SECRETARIA DISTRITAL DE AMBIENTE

Concepto Técnico No. 11120, 19 de diciembre del 2024

1. OBJETIVO

Revisar que el Plan de Contingencia Ambiental allegado por el usuario mediante el radicado 2024ER206981 del 03/10/2024, *“Remisión del Plan de Contingencia Ambiental, versión 02 del contrato de obra No. IDRD-CTO-3203-2023 CENTRO DE ALTO RENDIMIENTO GIBRALTAR, en atención al modificadorio de obra No.1 – Cambio de método de cimentación”* se ajuste con los lineamientos técnicos establecidos mediante el Concepto Técnico 09579 del 27/08/2021 (2021IE180570) y lo determinado en el Concepto Técnico 03441 del 31/03/2023 (2023IE70630).

Figura 5. Proceso prebarrenado

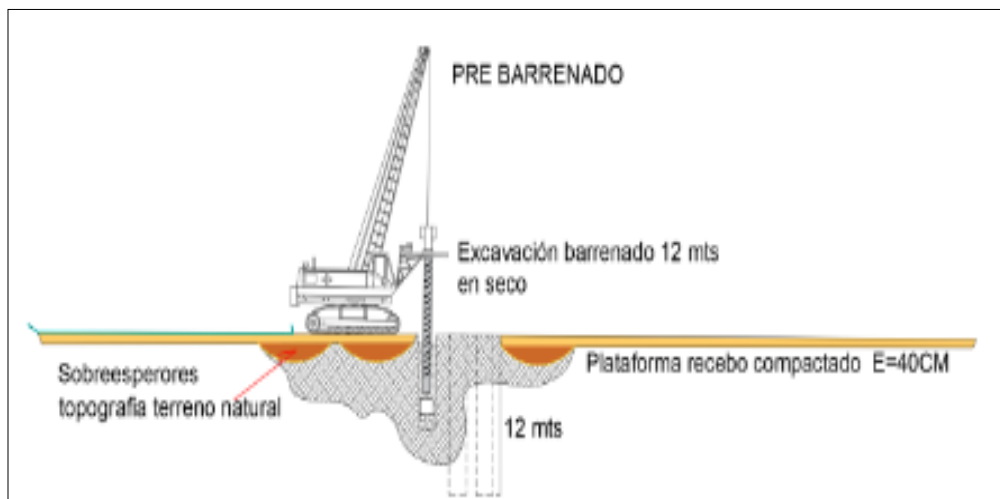
Sin embargo, el usuario propuso un cambio en las actividades de pilotaje. Según el radicado No. 2024ER104776 del 16/05/2024, se plantea la generación de pilotes tipo Kelly, mientras que en el radicado No. 2024ER206981 del 03/10/2024 se incluye la generación de pilotes con prebarrenados y pilotes hincados.

De acuerdo con los lineamientos técnicos del Plan de Contingencia Ambiental y las recomendaciones del Concepto Técnico 03441 del 31/03/2023 (2023IE70630), se determinó que la profundidad máxima alcanzada durante las perforaciones fue de 15 metros. En este intervalo, se identificó que las capas de arcilla no presentan continuidad (ver Figura 6). En este contexto, es fundamental que el usuario asegure que la construcción de los prebarrenados no genere una conexión hidráulica que facilite la interacción entre el depósito de residuos y el acuífero de arenas ubicado a mayor profundidad.

Por lo expuesto anteriormente, se recomienda realizar un análisis hidrogeológico de las zonas de afectación utilizando la información disponible. Este análisis permitirá evaluar y comprender la interacción potencial entre las obras planificadas y el modelo hidrogeológico conceptual del área, facilitando la identificación de medidas de manejo adecuadas para la gestión del riesgo y garantizando la protección del acuífero.
